SERVICE-INFO

Ny skruv - spännrulle 531 0274 30

LuK-AS-nr.: 531 0274 30

Bild 3: LuK-AS skruv

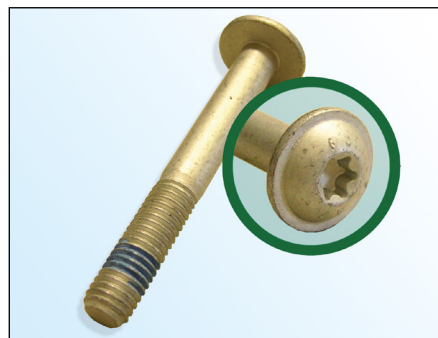
På grund av vår fortlöpande produktutveckling levererar LuK-AS en ny skruv till spännrulle **531 0274 30 (bild 3)**.

- Torxskruv med plan skalle
- Skruvskalle $\varnothing 18,5 \text{ mm}$
- Hållfasthetsklass **10.9**
- Skruven behandlad med medel för gänglåsning
- Förhöjd självdraging

LuK-AS rekommenderar att ersätta originalskruven (**bild 2**) med den medlevererade skruven.

Åtdragsmoment: $20 \pm 1,5 \text{ Nm}$
